**PROJET DE MODIFICATIONS DE LA CHAUFFERIE A  
CARRIÈRES-SUR-SEINE (78)**

## **REPONSE A L'AVIS DE LA MRAE**

**JUIN 2021**

**La MRAe a émis dans ce cadre un avis le 14 juin 2021 (N°MRAe 2021 – 1695).**

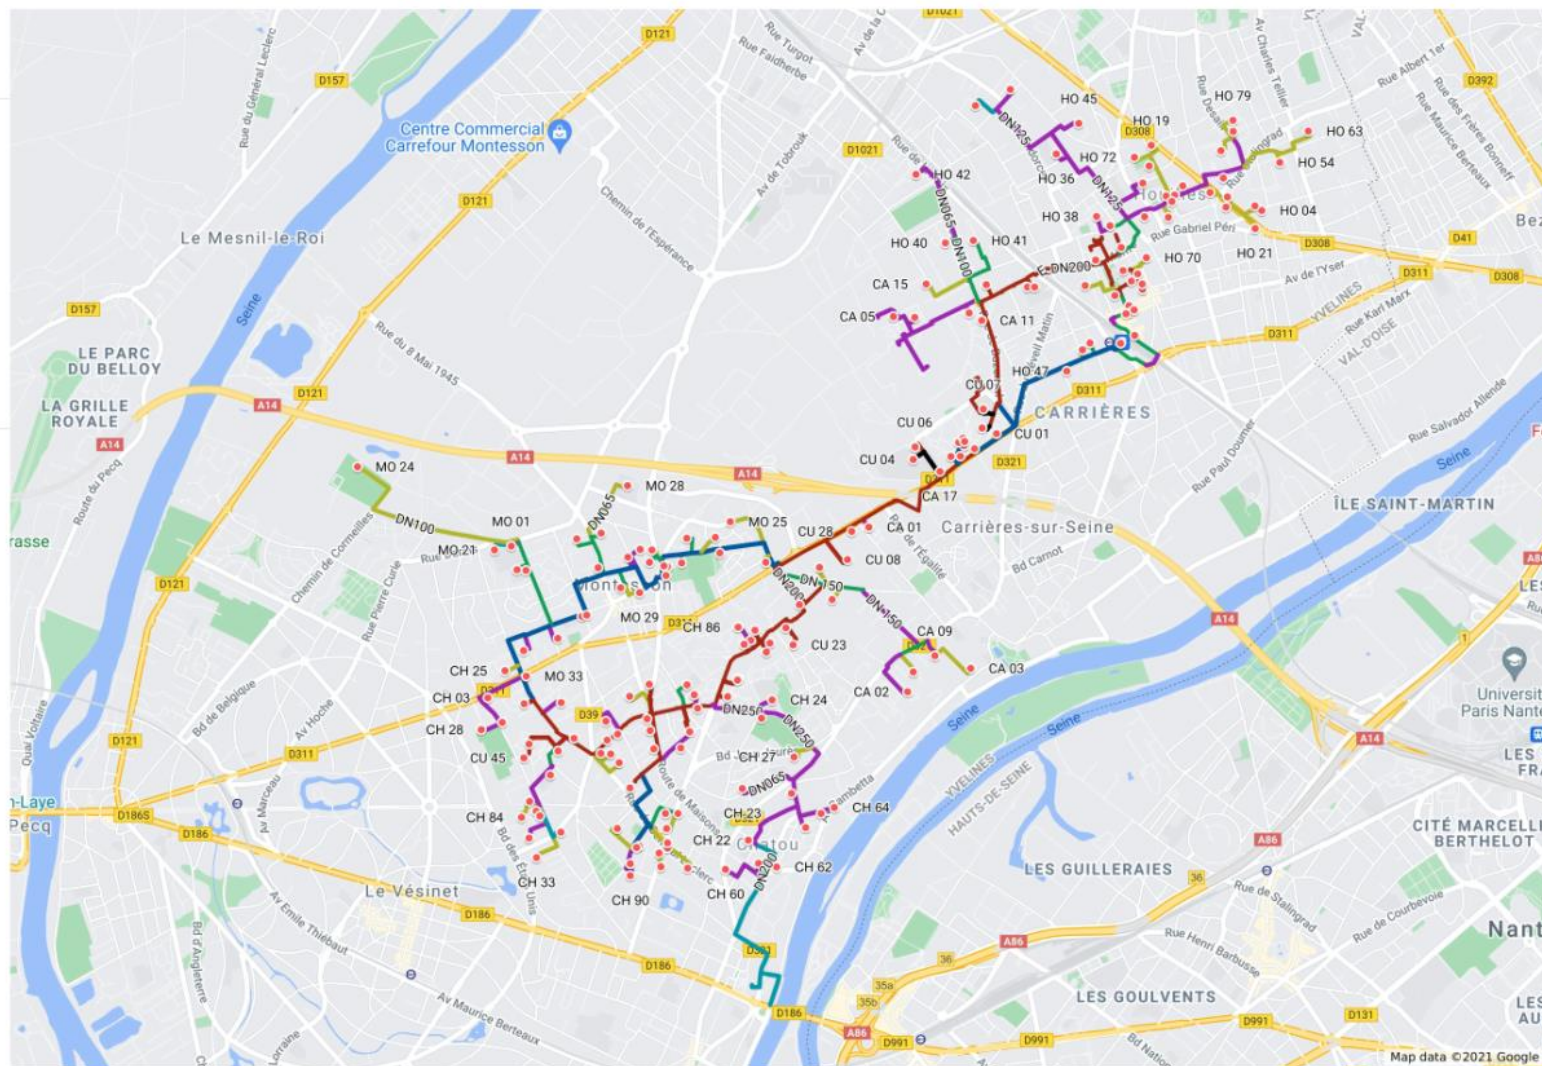
La MRAE recommande au maître d'ouvrage de compléter l'étude d'impact qui sera produite à l'enquête publique en la faisant porter sur le projet global de développement du réseau de chaleur incluant l'extension des deux branches du réseau de chaleur existant, la création d'une troisième branche et tous les autres travaux nécessaires à la réalisation de cet ensemble.

L'illustration ci-dessous présente le réseau de chaleur projeté et qui justifie l'augmentation des puissances installées au sein de la chaufferie de Carrières-sur-Seine, objet de ce dossier.

Les chapitres suivants permettent de présenter les impacts liés à la construction d'un tel réseau de chaleur. **Il apparaît clairement que le fait d'implanter des réseaux sous des voiries existantes, ne présente que peu d'enjeu.**

Le réseau tel que présenté page suivante, ne traverse aucune zone sensible ou présentant des enjeux environnementaux.
